# GMINA SULECÍN

Nasz znak: IZiG.271.13.2022

## Wyjaśnienie nr 1 i Zmiana nr 1

### „Przebudowa drogi gminnej w m. Ostrów prowadzącej do Ośrodka Szkolenia Poligonowego Wojsk Lądowych w Wędrzynie i nowopowstałego osiedla mieszkaniowego”

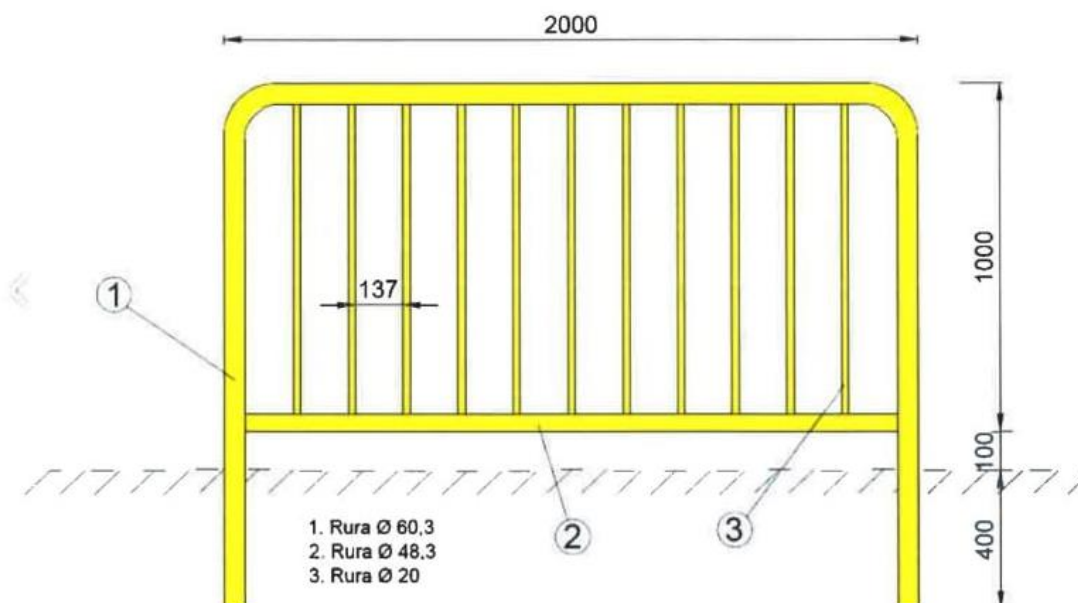
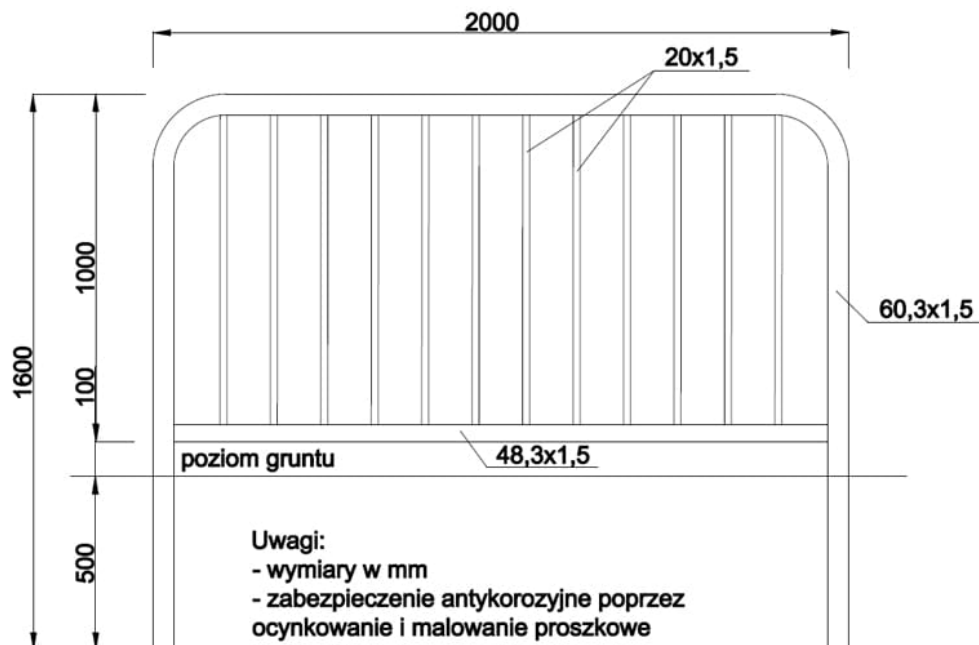
Prosimy o udostępnienie szczegółów dotyczących pozycji w Przedmiarze – poz. 30 d.3.1, poz. 31 d.3.1 oraz 32 d.3.1

- parametrów bariery drogowej,
- rysunku z wymiarami poręczy sztywnej z pochwytem.

Ad.1. Parametry bariery drogowej - Bariera ochronna N2W3A.

Ad.2. Rysunki z wymiarami poręczy sztywnej z pochwytem poniżej
